STAZIONE  
ORNITOLOGICA  
ABRUZZESE

Pescara, 06/10/2020

**OGGETTO: procedura di VIA per la cava proposta a Monte Castiglione (Popoli, PE) dalla ditta UMT Service - Osservazioni**

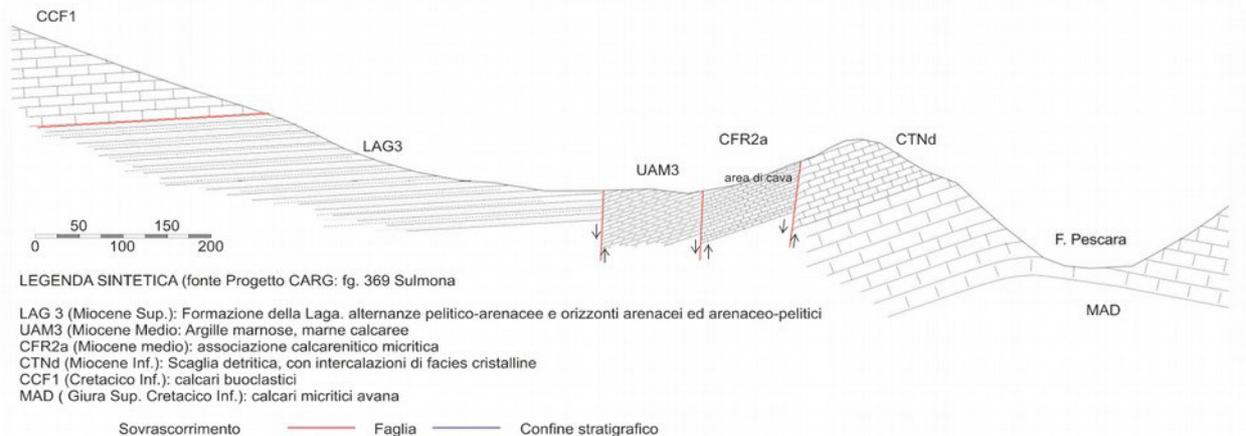
**Eppure, l'area è interessata da faglie dirette ben evidenti sul terreno.**

A scala di maggior dettaglio, lo studio geologico del S.I.A. riporta correttamente le faglie dirette in regime estensivo entro cui si situa l'area di cava.

Nonostante ciò nel SIA si afferma, senza alcuna prova fondata su dati numerici: "A maggior ragione pertanto le condizioni medie migliorano con l'approfondimento. In senso generale la "permeabilità" media dell'ammasso, intesa qui anche come velocità di drenaggio delle acque superficiali (piogge) in profondità fino a raggiungere le quote cui si intercetta la falda, è da intendersi da bassa a molto bassa".

E' vero che il franco tra piazzale della cava e superficie piezometrica è abbastanza importante (oltre 200 metri secondo i proponenti; misura desunta tra l'altro in maniera indiretta), ma le superfici di discontinuità potrebbero facilitare il percorso delle acque sotterranee e di eventuali contaminanti (a parte la fratturazione propria dell'ammasso roccioso che, come detto, non è stata descritta in maniera quantitativa né è stato desunto un indice di permeabilità).

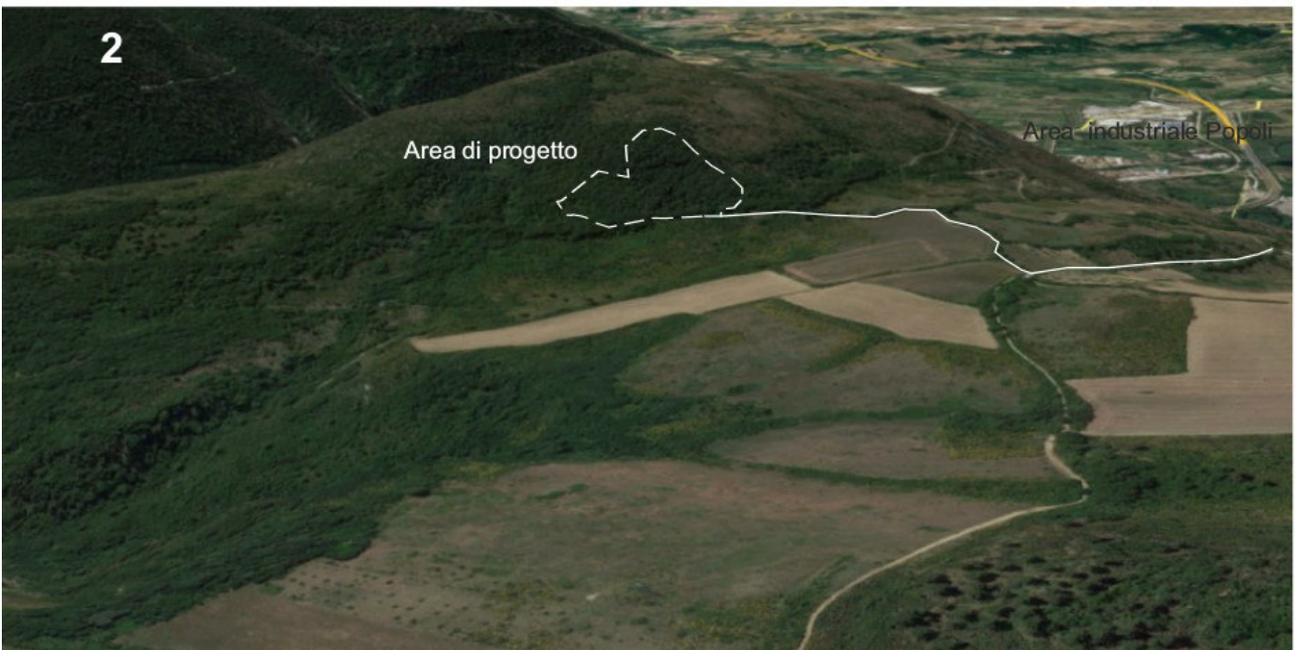
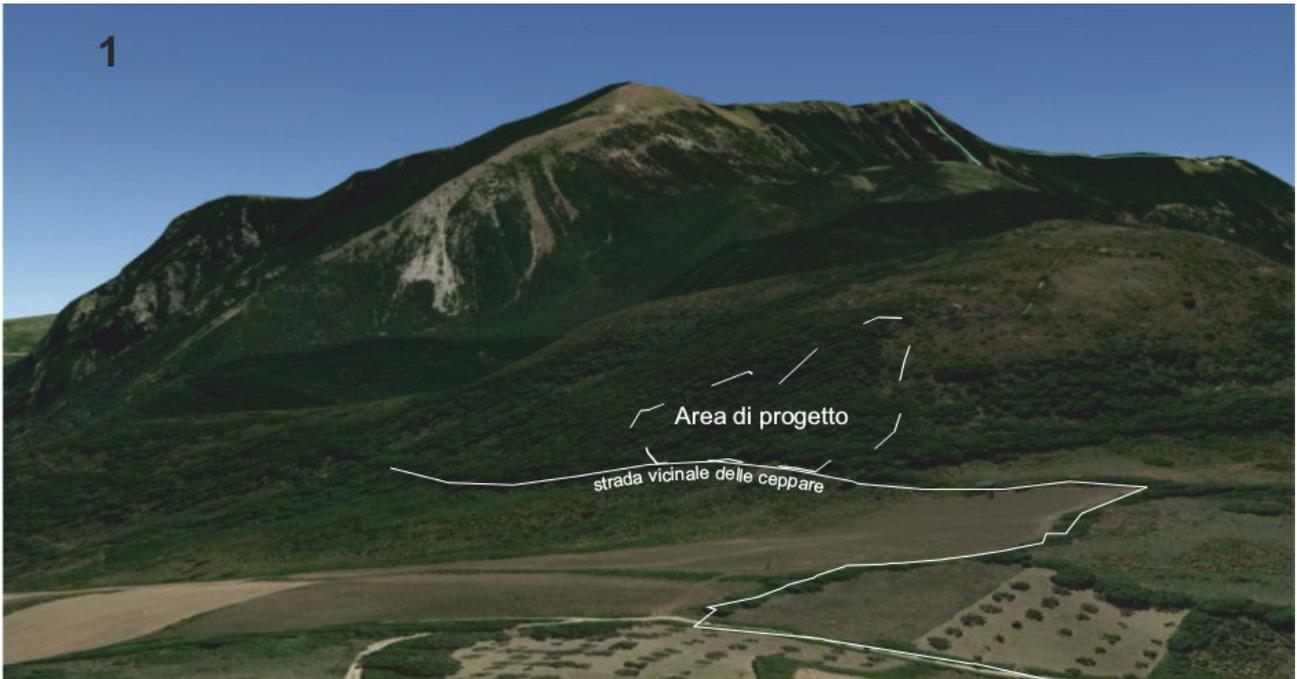
La cava proposta si situerebbe in un territorio sottoposto a vincolo paesaggistico. Attualmente l'area è caratterizzata da una buona naturalità, con pochissimi detrattori del paesaggio (essenzialmente la linea elettrica TERNA che l'attraversa), e da un contesto ricco di elementi interessanti derivanti della presenza umana in epoca antica (muretti a secco; resti di insediamenti romani ecc.). Un paesaggio appenninico degno di nota, rappresentativo delle aree montane che circondano i fondovalli e le conche intermontane. Il territorio fortunatamente è sfuggito per ora alle mire delle imprese estrattive e, quindi, il paesaggio è sostanzialmente immacolato per diversi kmq assicurando una continuità che ormai in Abruzzo, punteggiato da centinaia di cave, è sempre più difficile trovare a certe quote. Basta guardare le stesse immagini fornite dal proponente nel S.I.A. per rendersene conto.

SIA-2020 - UMT SERVICE SRL - Q.R. PROGRAMMATICO

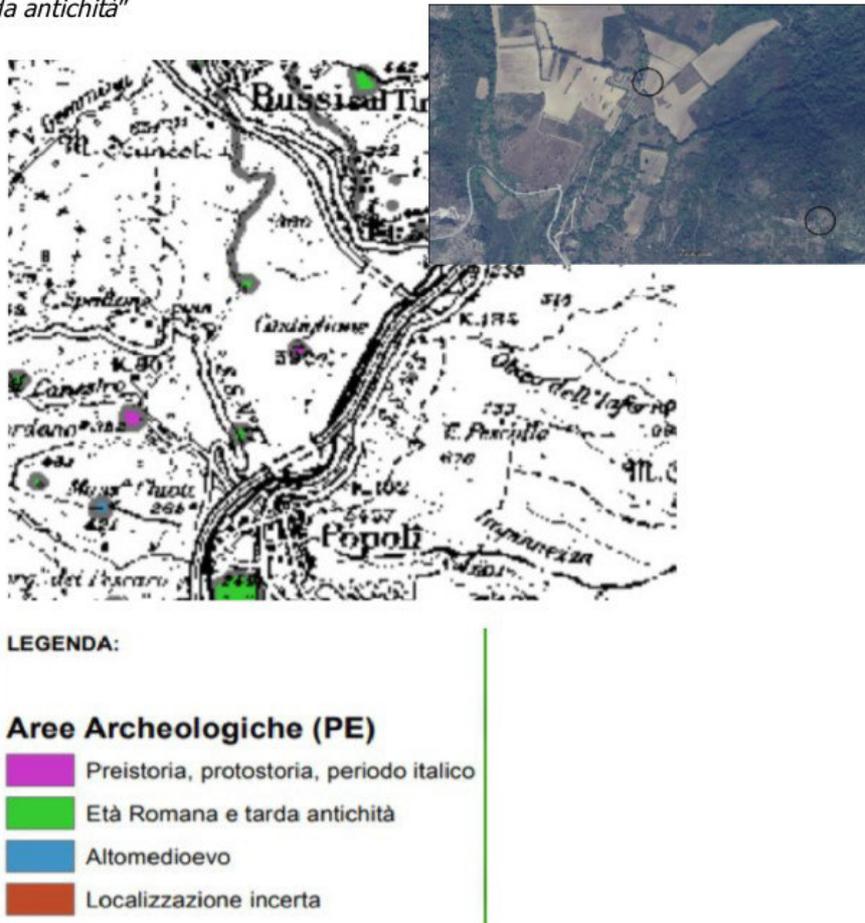
Tra l'altro lo stesso S.I.A. riporta la presenza, sostanzialmente in un punto coincidente con le aree interessate dai lavori (strada+cava), di un insediamento romano.

Si è fatto poi riferimento alla cartografia di base del costruendo Piano Paesaggistico e in particolare ricordiamo qui la tavola: "carta archeologica bis" nella quale viene indicata la presenza su M.te Castiglione di un insediamento di "preistoria, protostoria, periodo italico" e a Nord-Ovest un sito di "età romana e tarda antichità"

Il connubio paesaggio/resti di antiche civiltà esalta quindi l'importanza dell'area al fine della tutela del paesaggio e dei beni culturali.
